**Die Autobahn GmbH
des Bundes**

**Vorentwurf des Vorhabenbezogenen Bebauungsplans „Solarpark Bennstedt“ im Orts-
teil Bennstedt, Gemeinde Salzatal - frühzeitige Beteiligung gemäß § 3 Abs. 1 BauGB
und § 4 Abs. 1 BauGB, Abstimmung mit den Nachbargemeinden gemäß § 2 Abs. 2
BauGB**

Abbildung 1: Angrenzende Kompensationsmaßnahmen BAB A 143 - Leitstrukturen und Querungshilfen für geschützte Fledermausarten

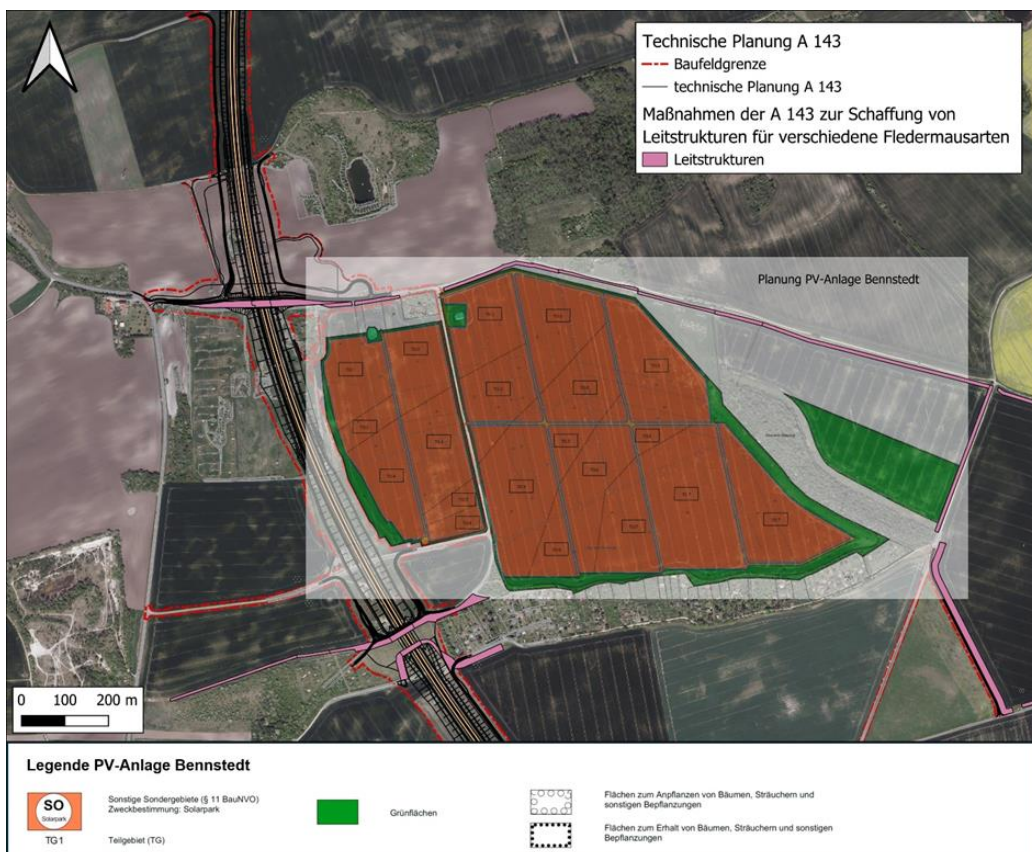
An den Außengrenzen der ausgewiesenen Teilgebiete (TG) sieht der vorhaben-bezogene Bebauungsplan „Solarpark Bennstedt“ umlaufende Grünflächen vor. Zwischen den beiden Grünbrücken BW02Ü und BW03Ü der BAB A 143 verlaufen diese geplanten Gehölzschutzpflanzungen bzw. Strauchhecken dicht parallel zur einem Autobahnabschnitt ohne entsprechende Schutzvorkehrungen wie z.B. Fledermausschutzzäune (s. A2, Maßnahmen zum Schutz, zur Pflege und zur Entwicklung von Boden, Natur und Landschaft). Am Wirtschaftsweg 3 nördlich des Zorges (vgl. Anlage Unterlage 7, Bl.-Nr. 2C) sowie südlich der ergänzten CEF-Maßnahme A115.2 führen die Gehölzstrukturen der Maßnahme A2 direkt auf die Autobahn zu (s. **Abb. 1**).

Aus den vorliegenden Unterlagen des Bebauungsplans ist nicht erkennbar, inwieweit Verbotstatbestände, z.B. die Kollisionsgefährdung der hier maßgeblichen und nach Anhang II und IV der Fauna-Flora-Habitat-Richtlinie (FFH-RL) geschützten Fledermausarten, im Bereich der BAB A 143, inklusive planfestgestellter Kompensationsmaßnahmen, geprüft und etwaige Vermeidungsmaßnahmen getroffen worden sind.

Das Gleiche gilt für mögliche Beeinträchtigungen in Gestalt von Attraktivitätsminderungen der innerhalb der Baumaßnahme BAB A 143 neu geschaffenen Fledermausleitstrukturen (CEF-Maßnahmen A111.2, A110.2, A5, A52, A50, A102, A113) infolge des unmittelbar angrenzenden Solarparks (vgl. Barré et al. 2024, Szabadi et al. 2023, Tinsley et al. 2023 - Barré, K., Baudouin, A., Froidevaux, J. S., Chartendrault, V., & Kerbiriou, C. (2024). Insectivorous bats alter their

Die bereits gepflanzten Baumreihen und -hecken erstrecken sich vom FFH-Gebiet „Dölauer Heide und Lindbusch“ in Richtung Querungshilfen (s. Abbildung 1). Deren artenschutzrechtlich verankerte Funktion als Leitstruktur bzw. Hinterlandanbindung ist ebenso zu gewährleisten wie die Funktion der beiden innerhalb der Baumaßnahme BAB A 143 zu errichtenden Grünbrücken am Zorges (BW02Ü) und Köllmer Weg (BW03Ü) als habitatschutzrechtliche Schadensbegrenzungsmaßnahmen. Vor dem Hintergrund des geltenden Planänderungs- und -ergänzungsbeschlusses zur BAB A 143 gilt es, die Funktionen der landschaftspflegerischen Maßnahmen unbedingt zu beachten.
